改善箇所説明図

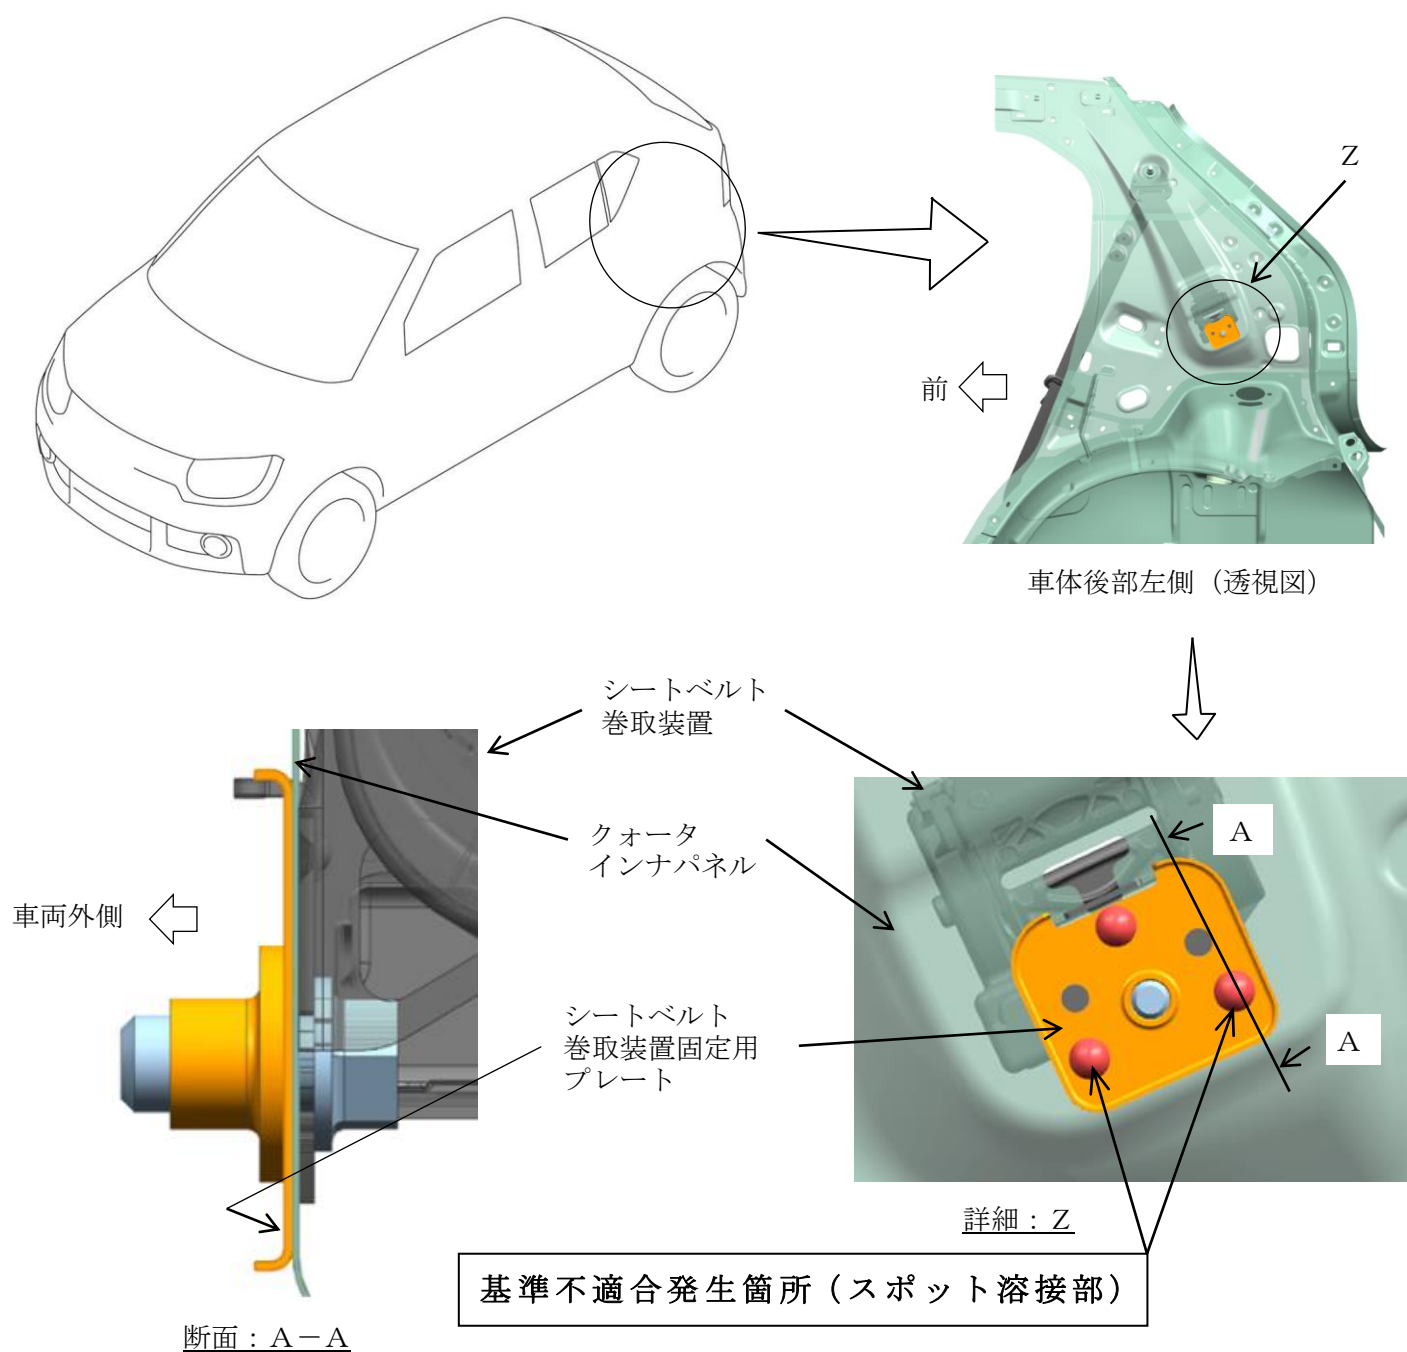
後席シートベルトにおいて、左側シートベルト巻取装置用固定用プレートと車体のクォーターインナパネルとの溶接が不適切なため、溶接強度が不足している。そのため、衝突時にシートベルト巻取装置の車体側取付部が変形し、乗員を拘束できなくなるおそれがある。

全車両、溶接不適切個所の再溶接を実施する。
